Deckblatt zur vereinfachten Änderung nach § 13 des BBAUG
zum Bebauungsplan "An der Peter-Dörfler-Straße".
Betr. GVG Lindenberg und BSG Allgäu, Fl. Nr. 449/9.

Zusätzliche Festsetzungen zum geänderten
Bebauungsplan "An der Peter-Dörfler-Str.,
betreffend die Fl. Nr. 449/9

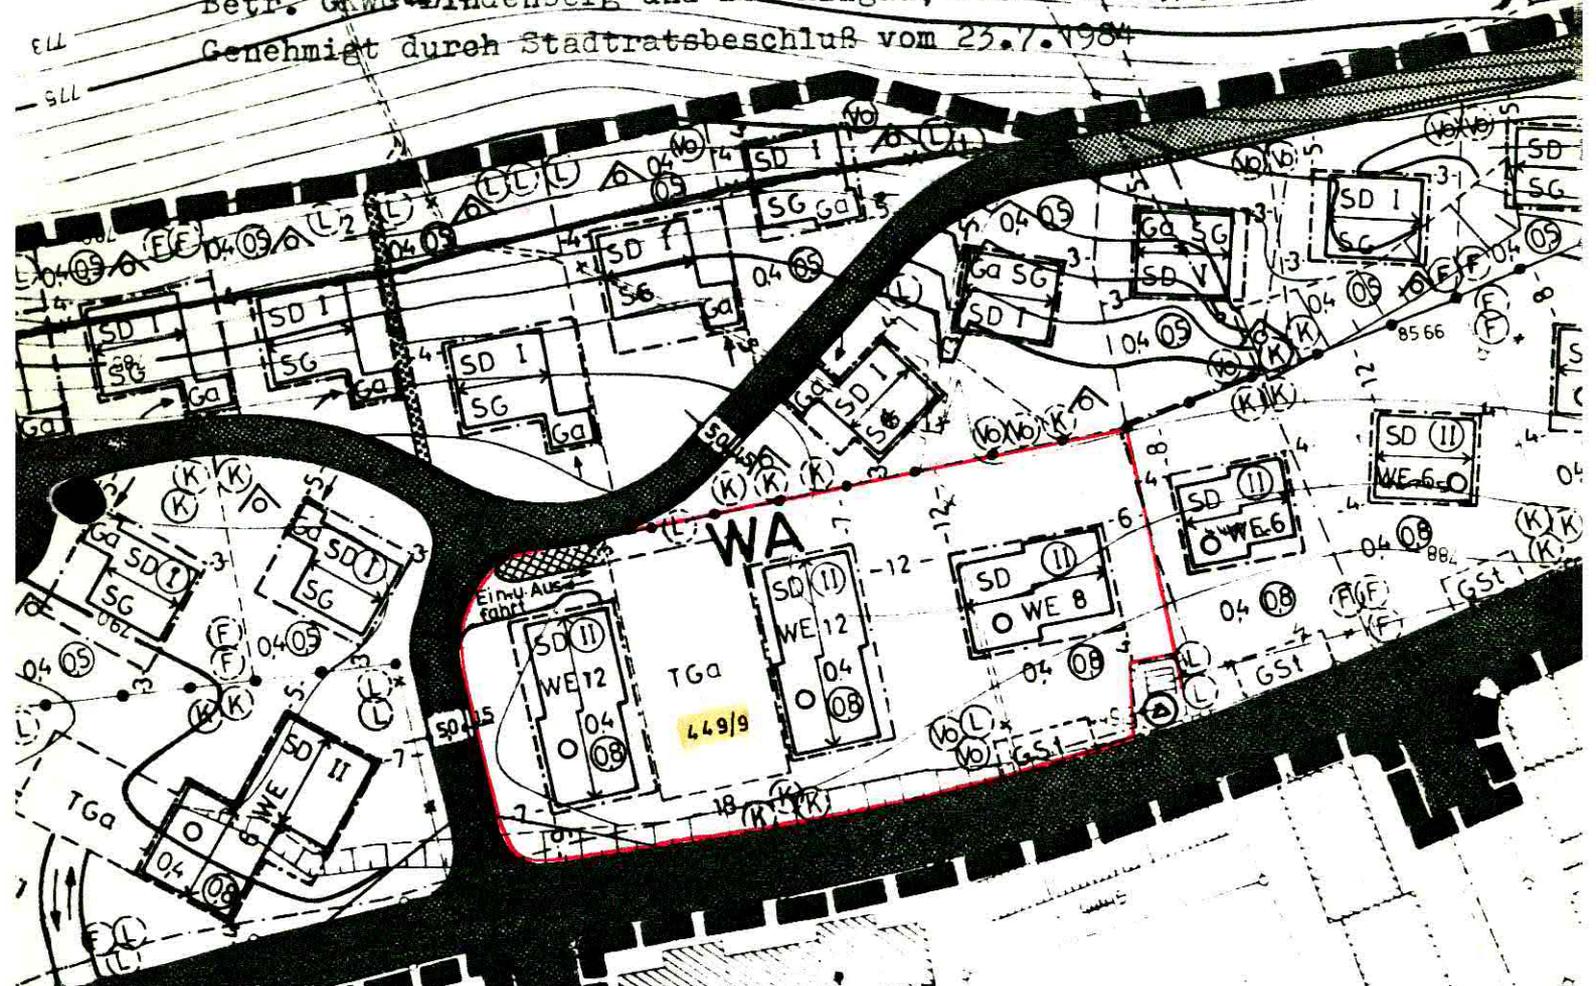
- 1.) Erweiterung der TGA nach Norden
um 5,00 m.
- 2.) Rampengefälle im nichtüberdachten
Bereich höchstens 3%.
- 3.)  Lärmschutzwall parallel
zur Rampe mindestens 1,50m
hoch.
